工程指示 / 要求簡箋(E.I.)

工程指示編號：EI / 3037 / 21

工程編號：J - 852

工程名稱：亞皆老街中電

名稱	四扇趟門玉料 (左生玉左企)	制圖	Ivan	2021.01.26	修改	D	B	C
材料	X85861	復核	WHS		日期	2021.03.26	2021.03.16	2021.03.23
顏色	UCT806812XL-3	批准			圖號	T3-SD02-S01

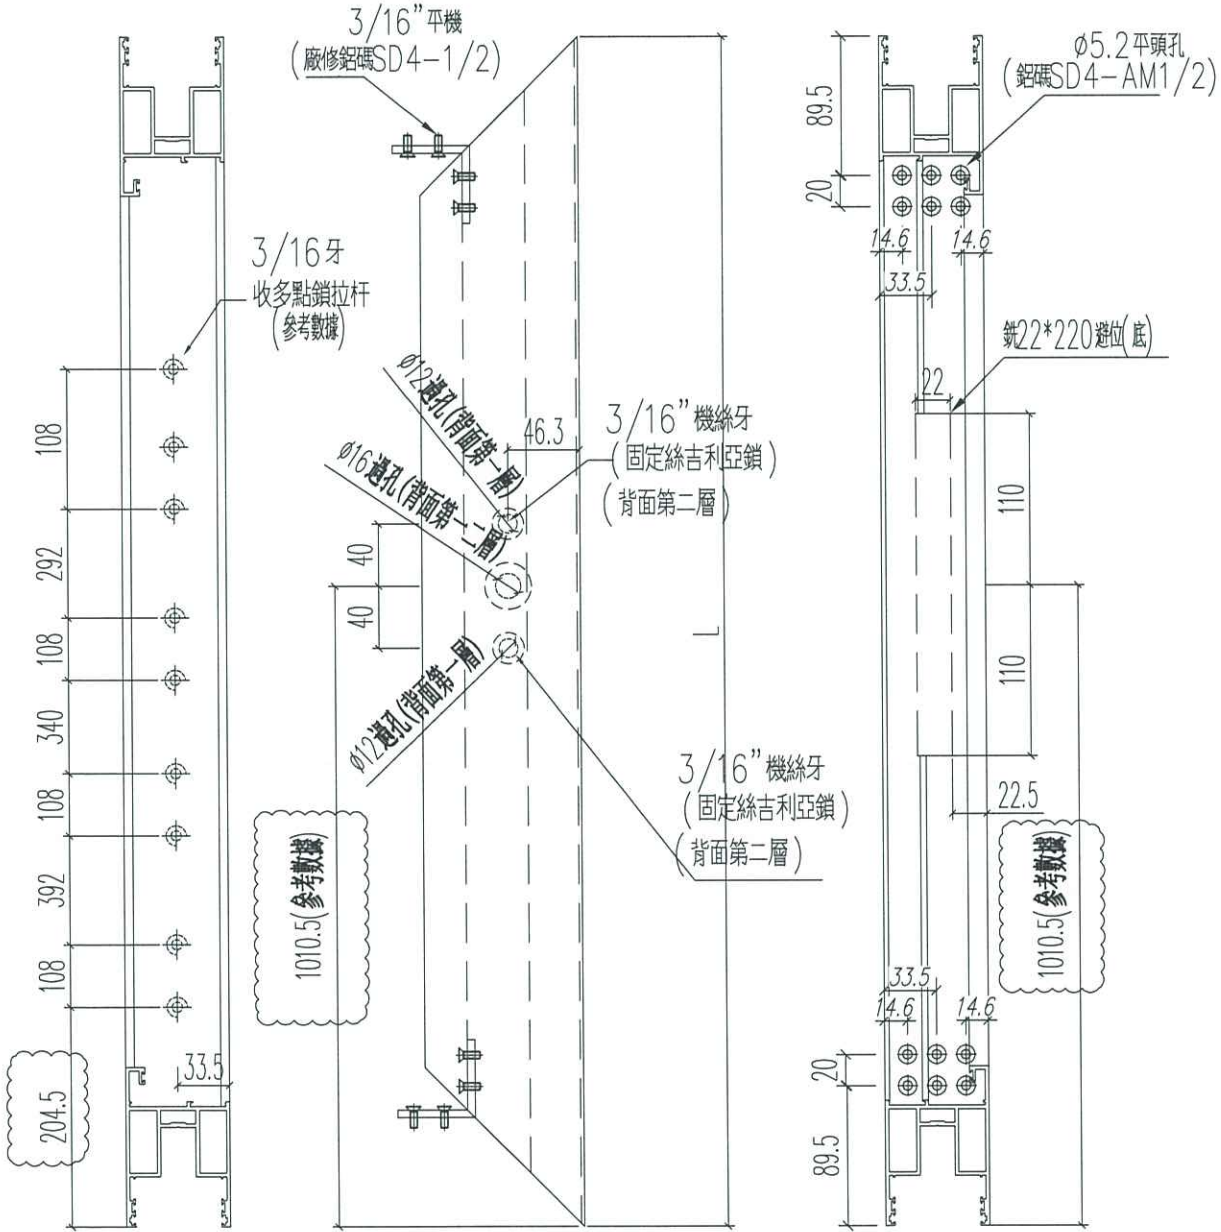
I版: 已修改 W1/ T3A/B/C 趟門拉手高度

F 版: T3 趟門玉高度縮短 3mm，另提供 T3 門玉開料單

D 版: 提供修改 T3 門玉完整加工圖，另提供 T3 門玉開料單

按現場實際安裝覆數，所有門玉高度縮減 3mm，現已修改 T3 加工圖，T1,T2 稍後提供
優先出 T3C 右門一隻送地盤更換
